**Licitación Pública Nacional N° PFGP-159-LPN-O  
“NUEVO PARQUE INDUSTRIAL DE LA CIUDAD DE ITUZAINGO -  
PROVINCIA DE CORRIENTES”**

**Programa de Fortalecimiento de la Gestión Provincial  
Préstamo BID 3835/OC-AR**

**CIRCULAR ACLARATORIA N° 2**

Figura 16: Estructura del pavimento del camino de acceso

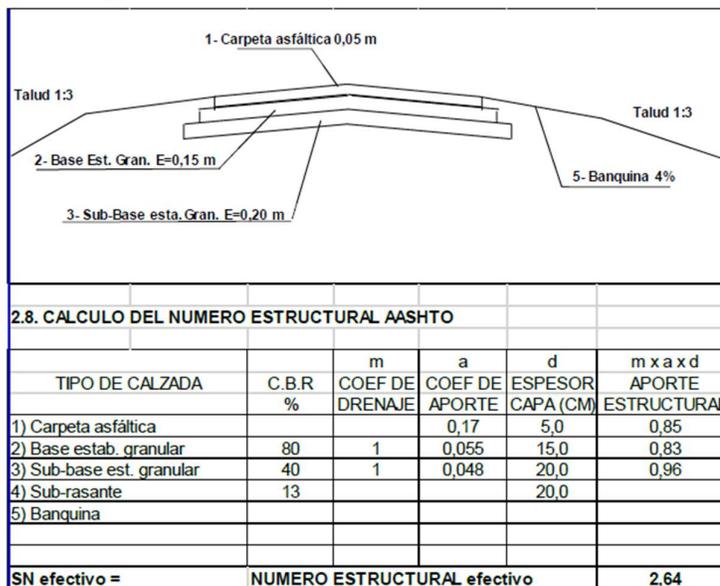
### Consulta N° 9:

Llegado el caso de que la rta a la consulta nro 8 sea que se considere “base de suelo arena”, favor de indicar los porcentajes de composición y el valor soporte requerido.

### Respuesta N° 9:

Los datos de los suelos se encuentran en el anexo correspondiente al estudio de suelos. Los datos de cálculo figuran en el informe de proyecto e indican:

El contratista deberá diseñar y preparar la mezcla para cumplir con los parámetros mínimos de diseño.
